АКТ
технічного обслуговування внутрішньобудинкових
систем газопостачання у багатоквартирному будинку

№ 52

від 28 квітня 2025 року

виконано роботи з технічного обслуговування ВБСГ багатоквартирного будинку (гуртожитку), № 21 по вул. Генерала Радієвського.

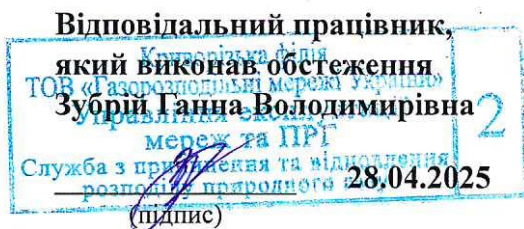
Під час проведення ТО ВБСГ було виявлено порушення: п. 5, глава 5, розділ V ПТЕСГ виток газу на муфтових з'єднаннях Ø 20 мм – 1 шт., Ø 40 мм – 1 шт., які було усунено шляхом перепакування різьбових з'єднань (заміна мастильного та ущільнюючого матеріалу).
